Oggetto: Istanza per l'avvio della procedura di valutazione di impatto ambientale ai sensi dell'art. 23 del D.Lgs. 152/2006 e s.m.i. relativa al **Progetto di sviluppo concessione "Colle Santo". Ditta CMI Energia S.p.A. – Roma. Trasmissione provvedimenti.**

Verbale di deliberazione del Consiglio Comunale

N. 48 del 19-08-2016

Oggetto: Istanza per l'avvio della procedura di valutazione di impatto ambientale ai sensi dell'art. 23 del D.Lgs. 152/2006 e s.m.i. relativa al Progetto di sviluppo concessione "Colle Santo". Ditta CMI Energia S.p.A. Roma. Provvedimenti.

Figura 1: Visione d'insieme del percorso delle opere proposte con evidenziati i Comuni di Bomba e Paglieta sedi delle zone di estrazione e trattamento. Sono inoltre sovrapposte alla cartografia topografica le informazioni relative al rischio PAI e PSDA.

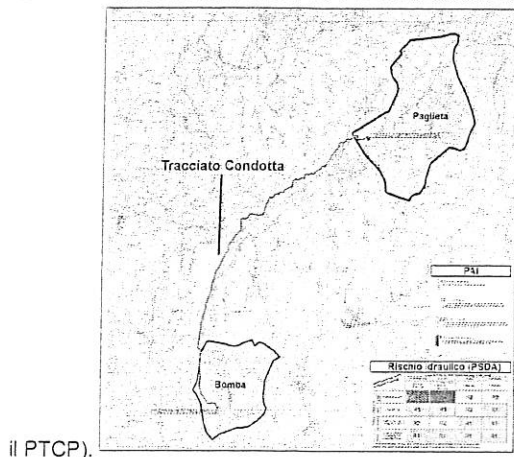
Gran parte delle opere, sia l'area dei pozzi, sia il gasdotto, sia la centrale, è localizzata all'interno di aree a grave o gravissimo rischio idrogeologico.

E' quindi possibile osservare come il tratto finale delle installazioni, ivi compresa la centrale di trattamento, arrivino all'interno del Comune di Paglieta dopo aver percorso un lungo tracciato (circa 21 km) costeggiando la destra idrografica del Fiume Sangro ed attraversando numerose aree soggette ad importanti rischi, sia da esondazione che da frana (Fig.1).

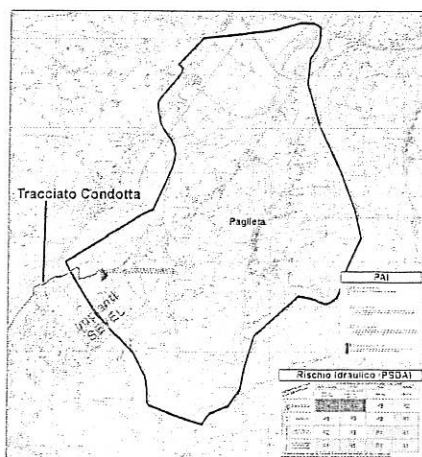
Nello specifico è possibile osservare come la porzione finale del tracciato e l'impianto siano pericolosamente ubicati a ridosso di aree a rischio esondazione R1 ed R2 e soggette a frequenti allagamenti in occasione di precipitazioni più importanti ma spesso frequenti. Come accaduto in tempi non troppo lontani (2013, 2015), tali allagamenti sono spesso arrivati fino agli stabilimenti della SEVEL ubicati a poche decine di metri dall'area proposta per la centrale di trattamento (Fig.2).

Figura 3: Visione d'insieme della porzione iniziale del percorso delle opere proposte in corrispondenza del Comune di Bomba, sono state evidenziate la traccia della condotta, l'ubicazione del sito di estrazione e la porzione settentrionale dell'invaso del Lago di Bomba.

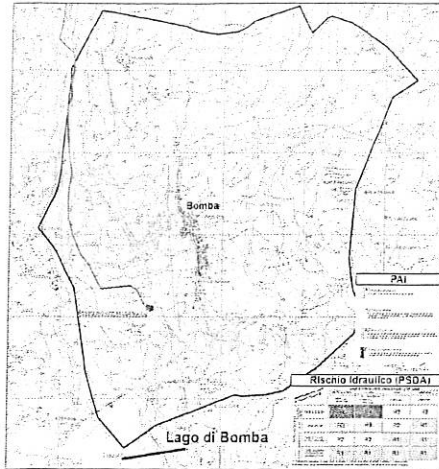
Va inoltre sottolineato che il sito di estrazione e la porzione iniziale del tracciato sono ubicati a ridosso di un importante bacino idrico artificiale abruzzese, il Lago di Bomba, esteso circa 10 chilometri quadrati e con una capienza massima di circa 4.000.000 di metri cubi. Tale lago è situato in un territorio storicamente soggetto a fenomeni di instabilità dei versanti di natura ed entità importanti. Tale scenario rende ancora più elevato il rischio esondazione per tutte le porzioni a valle dell'invaso in quanto qualunque fenomeno che mini la stabilità di tale area porterebbe a conseguenze catastrofiche per tutte quelle già precarie e critiche situazioni a valle di esso, ivi compreso l'intero tracciato della condotta e la centrale di trattamento (Fig.3).
